Merknadsskjema – Offentlig ettersyn

Plannavn	Detaljreguleringsplan for Åsane, gnr 188 del av bnr 1, 3, 4 m.fl., Ulsetstemma
Arealplan-ID	65300000
Saksnummer	201606401, PLAN-2022/20483
Utarbeidet av	Opus
Sist revidert	18.09.23

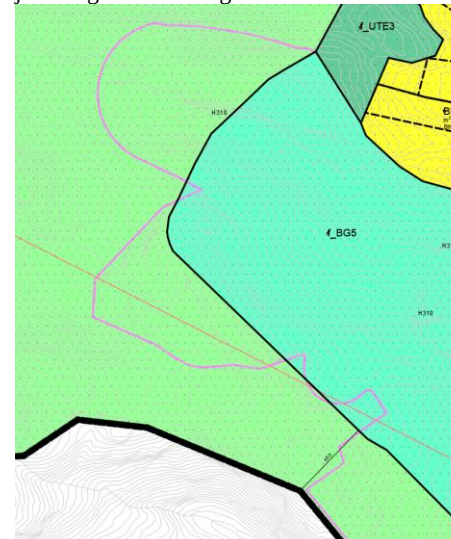
5. Byfjellsgrensen blir også utfordret sør i planområdet, ved feltene BKB2 og BKB3. Her er det lokalisert forholdsvis små arealer regulert til kombinert bebyggelse og anleggsformål. Det er uheldig og unødvendig å utfordre byfjellsgrensen på denne måten. Ved å la arealformålet GTD følge byfjellsgrensen, vil også terrengformasjonene i dette området bli bedre ivaretatt.

5. Tatt til følge. Byggeformålene i sør er tatt ut av planen. Det er samtidig sett på en mer hensiktsmessig avgrensning av byfjellsgrense mellom felles grønnstruktur f_BG5 og offentlig naturområde o_GN7. Byfjellsgrensen har i dag en unaturlig avgrensning satt etter områdeplanen (rosa linje under). Det foreslås en justering som vist i figuren under.
